令和 5 年 9 月 11 日  
中国電力株式会社

島根 1 号炉対象物の二次的な汚染の主要核種を  
Co-60 とすることの妥当性について  
(審査会合コメント回答資料)

第1図 放射化学分析の対象箇所（島根1号炉）

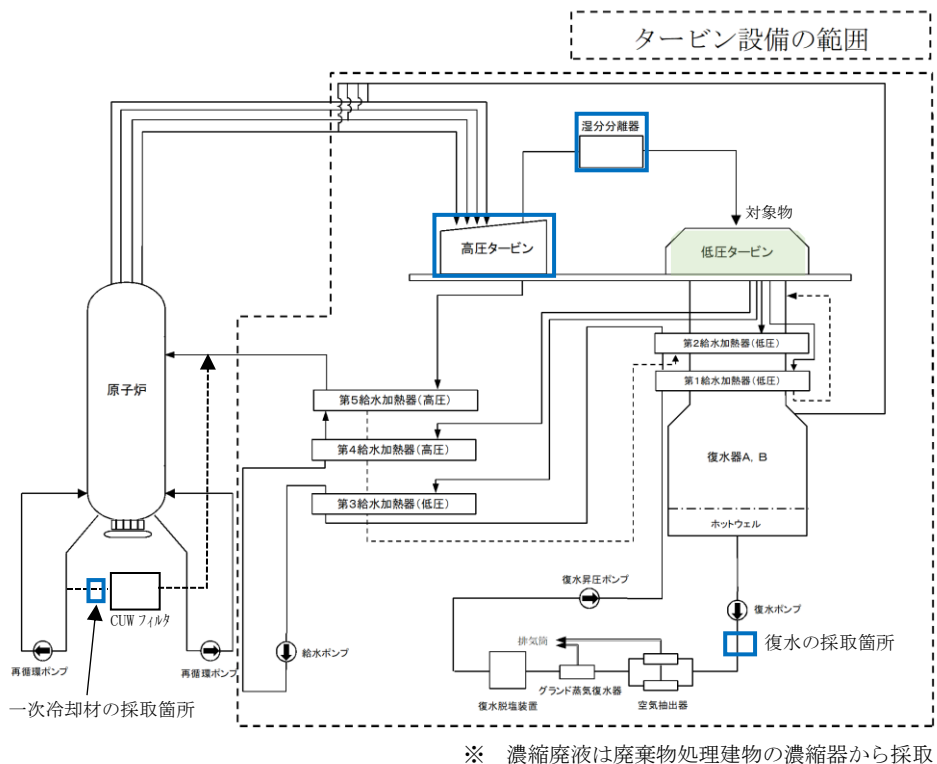
番号	コメント内容
1	<ul style="list-style-type: none"> <li>1 号炉対象物について、クリアランス対象物ではない物（制御棒駆動系のインナーフィルタ、給水加熱器、濃縮廃液）の分析結果からクリアランス対象物の主要核種を特定できる理由を説明すること。</li> <li>また、低圧タービンと制御棒駆動系のインナーフィルタ、給水加熱器の使用方法的の違いや汚染メカニズム（低圧タービンは蒸気接触、制御棒駆動系のインナーフィルタは炉水接触等）の違いを考慮して説明すること。</li> </ul>
2	<ul style="list-style-type: none"> <li>1 号炉対象物の主要核種の評価条件において、各核種の半減期を考慮していることを申請書に記載すること。</li> </ul>

Co-60 が主要核種であると評価したことを補完するため、汚染源である一次冷却材、復水、対象物と同じく主蒸気に接触している設備等、第 1 図に示す島根 1 号炉及び 2 号炉の様々なサンプルについて放射化学分析を行った。その結果より、Co-60 が主要核種であると評価したことは妥当である。

島根 1 号炉の対象物と同じ主蒸気系に接触したサンプルとして、島根 1 号炉対象物の上流側に設置されている湿分分離器及び高圧ダイヤフラム並びに下流側に設置されている給水加熱器の放射化学分析を実施した。その結果、第 5 表～第 8 表及び添付書類二第 2-5 表に示すとおり、Co-60 のみが検出されていることを確認した。
